INTERPELLANZA A RISPOSTA SCRITTA

Domande in merito al progetto "Ciclovía del Garda"

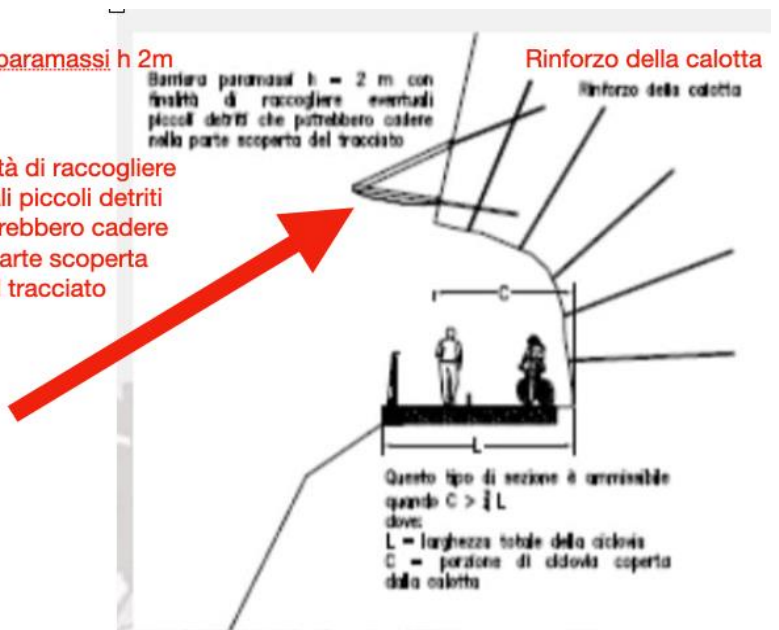
- E' possibile conoscere il **significato** di quei grafici sulla slide (proiettata in Consiglio Comunale) che sotto riporto? Tali dati sono ricavati dalla relazione geologica del dott. Valle ?

Barriera paramassi h 2m
 con finalità di raccogliere eventuali piccoli detriti che potrebbero cadere nella parte scoperta del tracciato

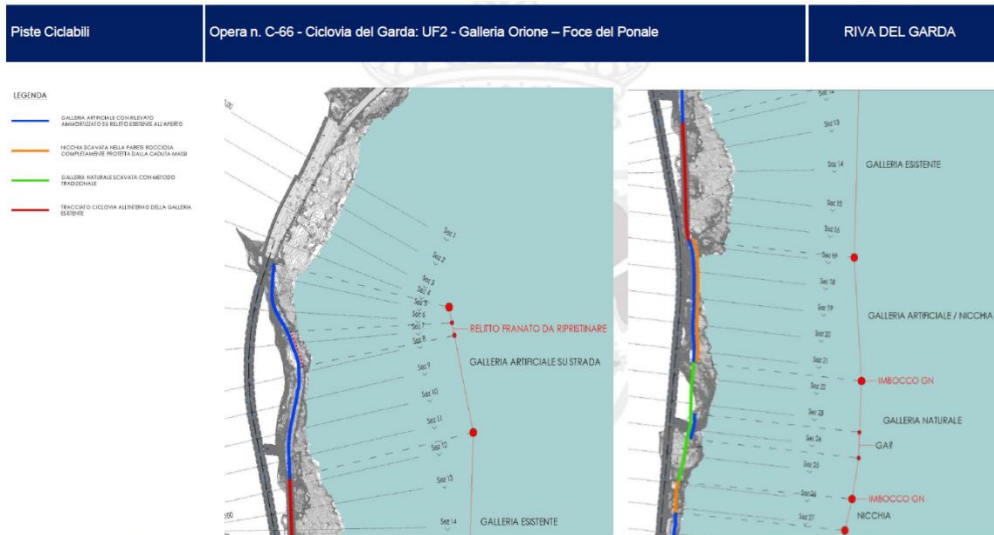
- Per quale dimensione di masso è calcolata la barriera paramassi posta sopra le incisioni a C?

- Come si intende ripristinare la parte di gardesana franata (sezioni da 5 a 12, slide 16)? C'è già il progetto?
- Nell'immagine seguente, là dove sono presenti due linee colorate, si intende che la scelta progettuale non è ancora stata definita?

UF3.1.2

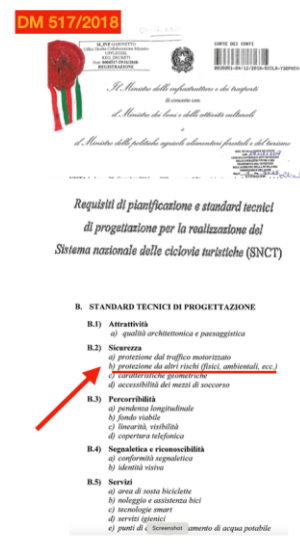
- La realizzazione dell'ultimo tratto (ca. 20 ml) verrà sospeso, visto che si sta valutando l'ipotesi di allargare le gallerie storiche per far passare la ciclopista all'interno e non a sbalzo sulla roccia, cioè all'esterno della galleria Limniadi?
